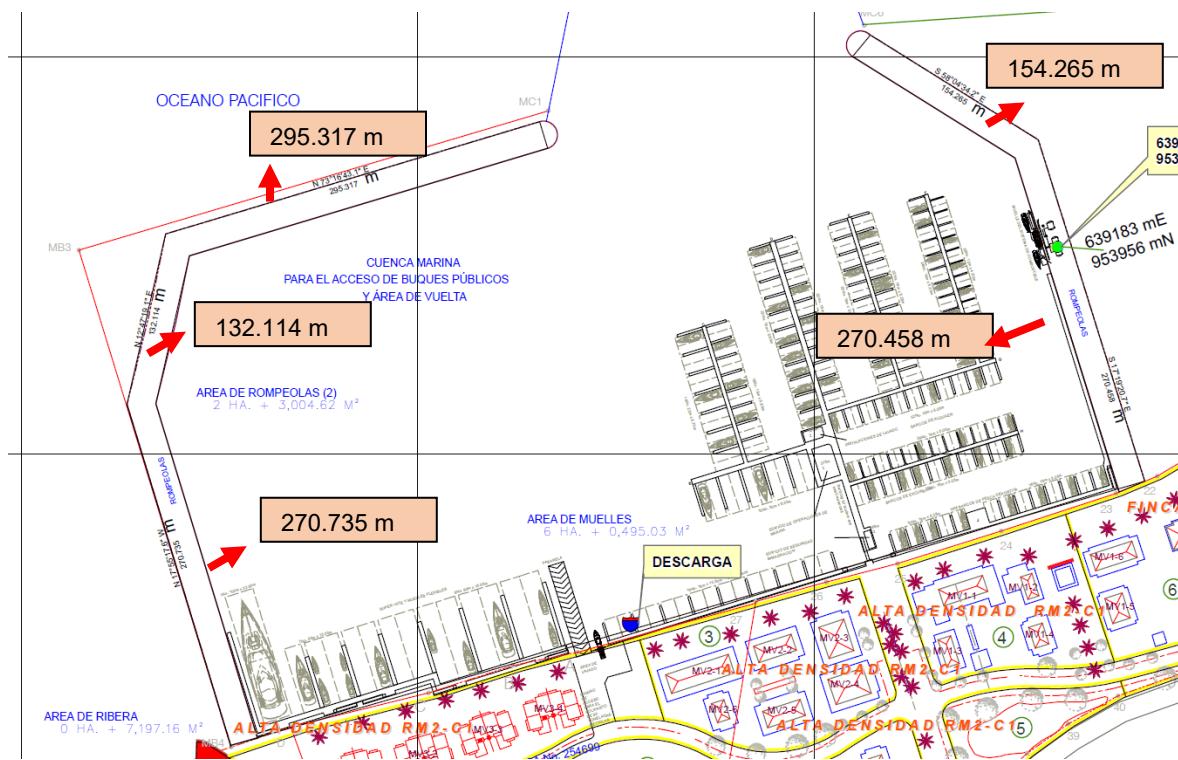
- d. Aclarar cuantos canales de acceso y dársenas de giro tendrá el proyecto, presentar sus coordenadas de ubicación (indicar Datum NAD 27 o WGS 84) e indicar sus dimensiones.

Solamente existe un canal de acceso, desde la zona intermareal hasta la entrada de la bahía, las dimensiones del mismo se pueden observar en los planos del Anexo No. 1. La dársena se encuentra ubicada dentro del rompeolas.

La marina se ubica en las siguientes coordenadas:

No.	ESTE (m)	NORTE (m)
1	638797.9541	954060.4765
2	639032.1108	954122.6537
3	639169.6944	954036.6639
4	639250.3925	953780.0176
5	638555.8598	953581.5797
6	638442.0888	953954.6429
7	638797.9541	954060.4765

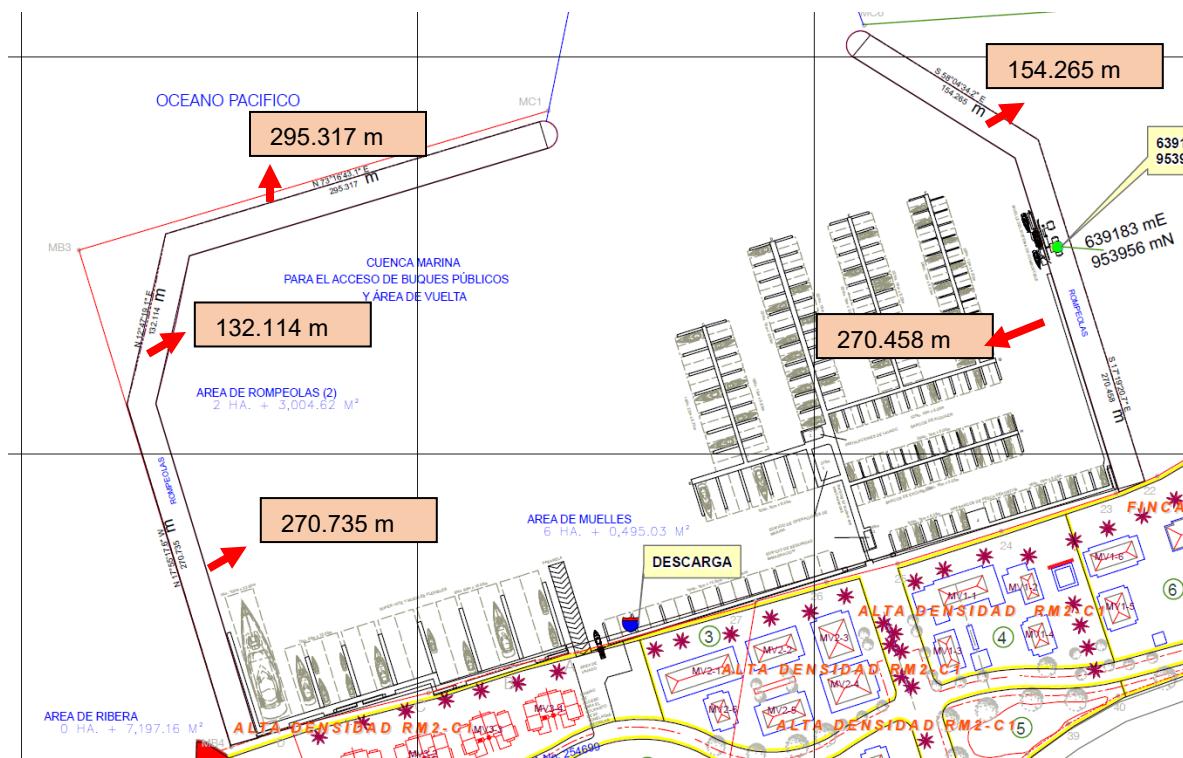
- a. Aclarar si lo que se va a construir es un muro perimetral alrededor del proyecto, un muro de contención de la marina, o una pared de mar/rompeolas.

- b. Indicar las dimensiones de la infraestructura que será construida y la metodología que será utilizada para su construcción.
 - c. Presentar coordenadas de alineamiento de la infraestructura (indicar Datum NAD 27 o WGS 84).

Siguiendo lo indicado anteriormente, dentro del marco del desarrollo de construcción de la marina, se construirá una estructura disipadora de energía del oleaje incidente, (Conocidas como muro, rompeolas o canales). Para esta estructura, se prevé el uso de geotubos.

Las dimensiones de la marina se pueden apreciar en el plano de ampliación ya presentado con anterioridad.

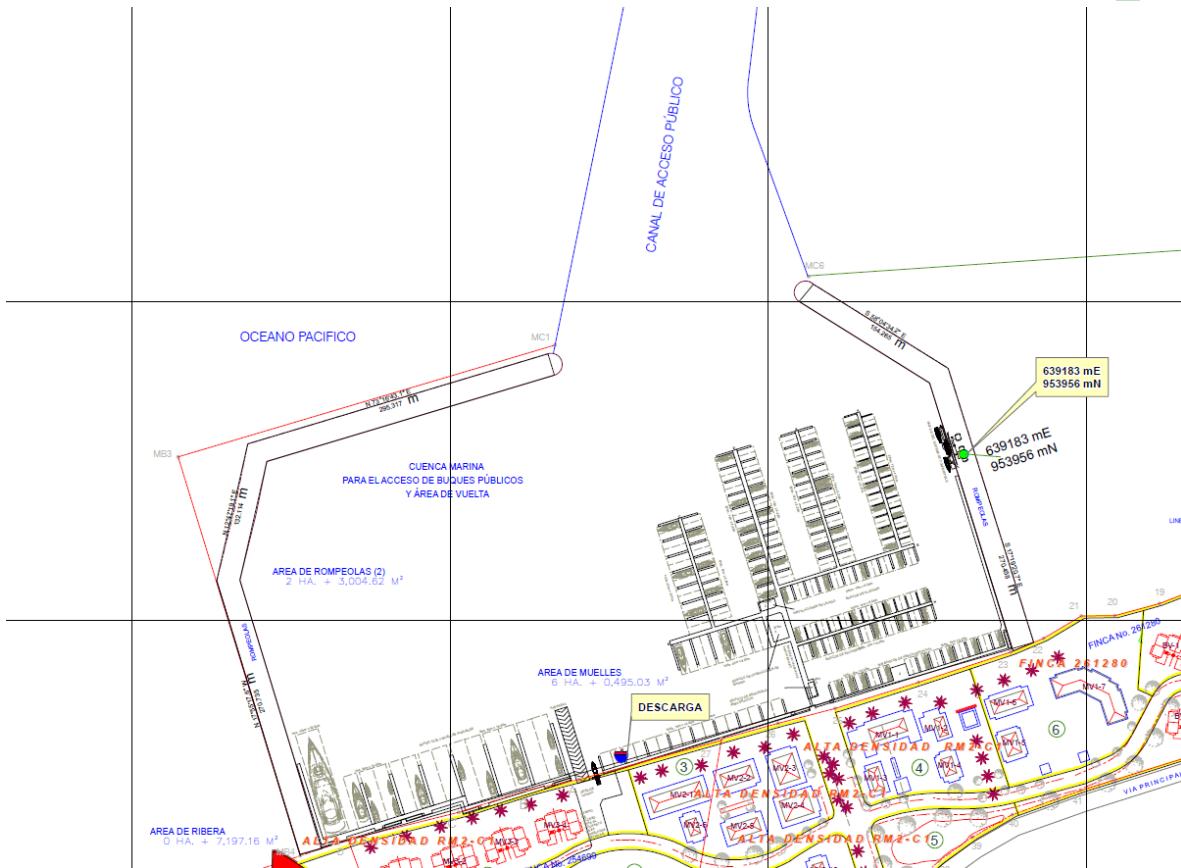
- d. Presentar plano descriptivo de la infraestructura a construir e indicar en el mismo la ubicación de los tanques de almacenamiento de combustible.

A continuación, se presenta plano descriptivo de la marina. Recordamos que actualmente el proyecto se encuentra en su fase de evaluación, por lo que no se cuenta con el plano final de la estructura. Sin embargo, han sido presentadas sus coordenadas de ubicación y dimensiones a lo largo de este documento.

En cuanto a las coordenadas de los tanques de combustible se retiran las presentadas en la primera ampliación. El centroide de la ubicación de los tanques es el siguiente: WGS 84, Zona 17P, 639183 m E y 953956 m N.

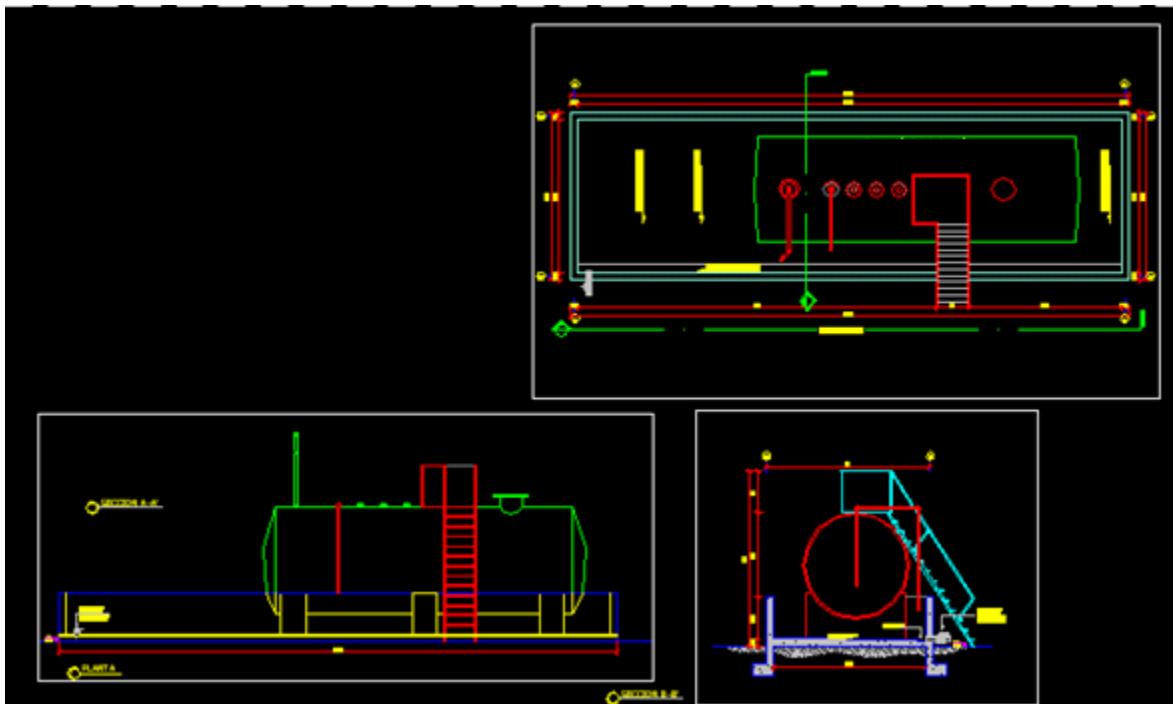
- d. En el caso de las tuberías de suministro de combustible se requiere:
- Indicar tipo de mecanismo con que contará para la detección de posibles derrames.
 - Plan de contingencia contra derrames de combustibles.
 - Presentar planos de los tanques.

COORDENADAS UTM (ZONA 17P, WGS84)		
No.	ESTE (m)	NORTE (m)
1	639250.45	953777.83
2	639225.38	953854.60
3	639183.00	953956.00

Es alineamiento sería desde la costa, hacia los tanques. En la siguiente imagen se muestra el mismo (Línea azul).
